工程指示 / 要求簡箋(E.I.)

工程指示編號：EI / 2274 修改版次：
 工程編號：J837 平台 工程名稱：觀塘 裕民坊平台
 工程項目：地盤用玻璃 BM(3 樓玻璃牆位置)
 收件人：Maggie 發件人：Leung Hin Wai 日期：11/8 - 2020

| 顏色 | | 批准 | | | 圖號 | J837-GW6-G11 | |

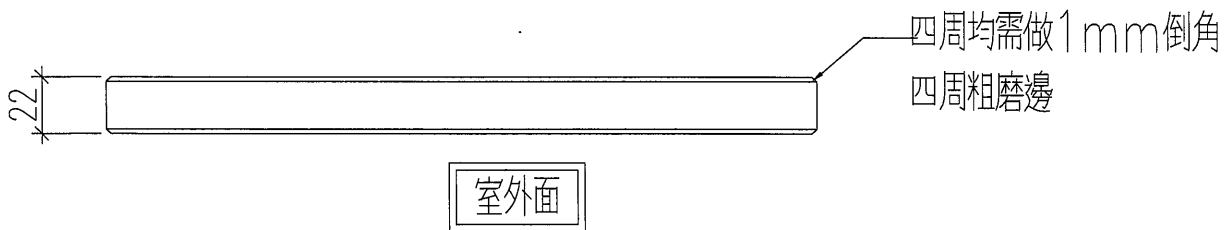
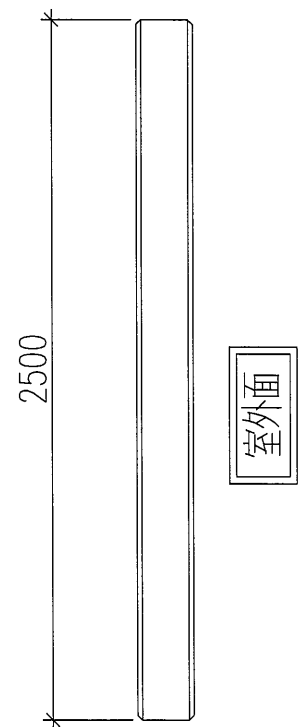
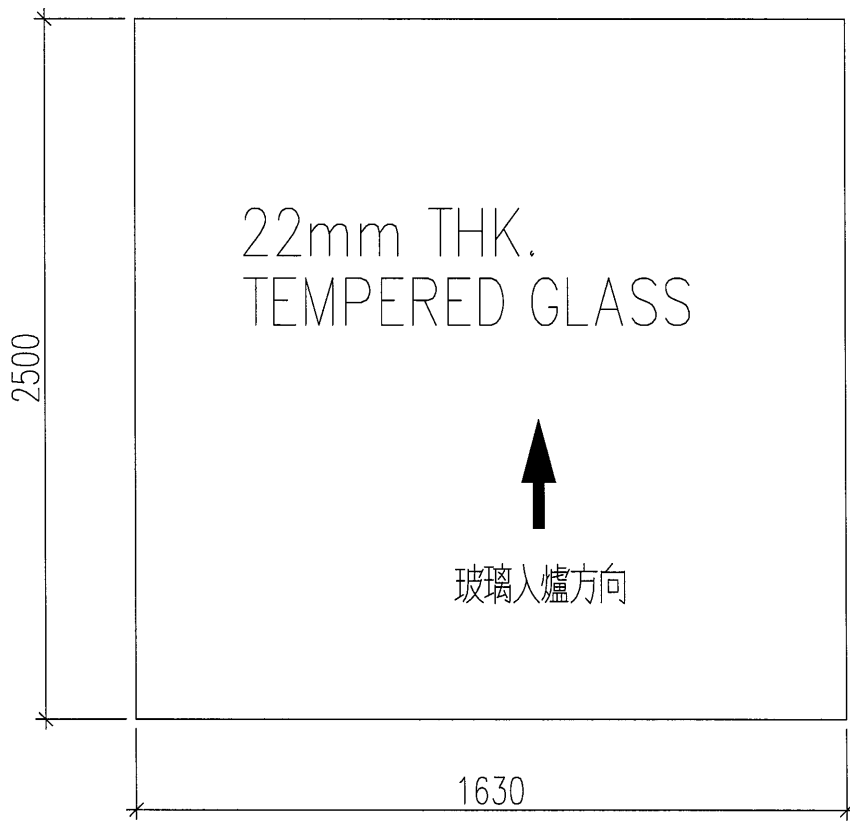
此玻璃 BM 和加工圖可加工。
 用 22mm 普通清片玻璃
